DRUŽBA ZA AVTOCESTE V REPUBLIKI SLOVENIJI
DARS d.d.

DODATEK št. 1

**RUŠITEV IN PREUREDITEV CESTNINSKIH POSTAJ VKLJUČNO S PLATOJEM TER OBNOVO VOZIŠČNE
KONSTRUKCIJE NA POSAMEZNIH ODSEKIH AC A2 IN HC H4, RAZCEPA NANOS TER PRIKLJUČKOV
LOGATEC IN VODICE; SKLOP 1, SKLOP 2 IN SKLOP 3**

januar 2018

GABION

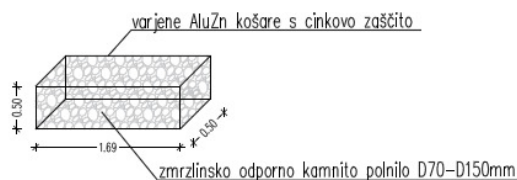
B) 0 N 9 1 108 "Dobava in vgradnja gabiona 0,50/0,50/1,92 m"

Prosim za informacijo o:

- debelini in zaščiti žice

- frakciji

- se bodo zlagale tudi na višino ali samo po dolžini?

- naj bodo pletene ali varjene?

adB) Gabioni:

Varjeni ALU gabioni s kamnitnim polnilom dimenzij 0,50/0,50/1,69m prosto položenih na min 5 cm debel sloj podbetona C12/15. Granulacija kamnitega polnila D70-D150. Odprtine v mreži naj bodo 20% manjše od najmanjšega premera zrna kamnitega prodca. Debelina ALU/Zn žice 2,7 mm.

Zlaganje je predvideno zgolj po dolžini.

dim. 50/50/169 cm
